63-ISSOIRE
FRANCE
Wassmer
AVIATION
SERVICE

TYPE: SUPER IV
 BALADOU
 SUPER 421
 WA40. WA40A. WA40
 WA41. WA421-338.

BULLETIN-SERVICE N° 16 Révision N°

Correspond à la Modification N° 1344 - WA40. - du 14.12.70. -

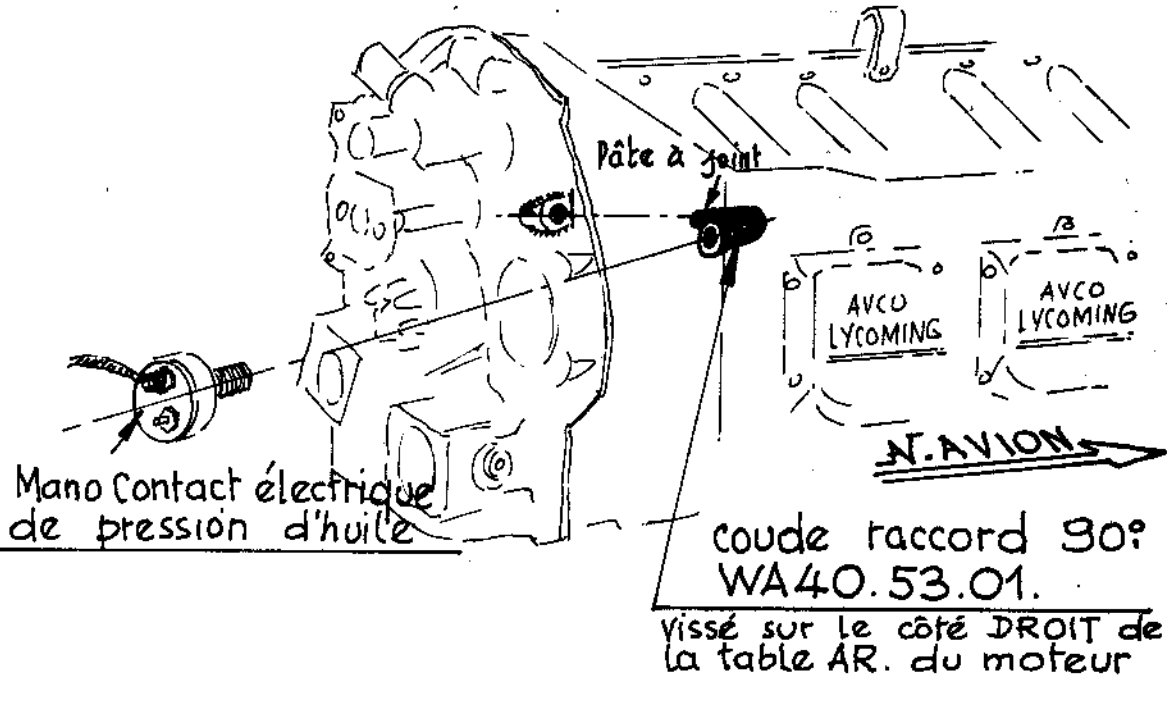
Une rupture du filetage du raccord bronze de pression d'huile étant survenue sur un avion en service, nous avons décidé de modifier immédiatement cette pièce équipant nos avions depuis 10 ans.

Nous vous recommandons de remplacer ce raccord contre le nouveau modèle disponible au service "PIÈCES DÉTACHÉES" de WASSMER AVIATION dès votre prochaine visite des 25 heures.

La découverte, lors d'une visite des 25 heures, d'une fuite d'huile entre ce type de raccord impose le remplacement immédiat de ce dernier. (Ne pas essayer de resserrer l'ancien raccord).
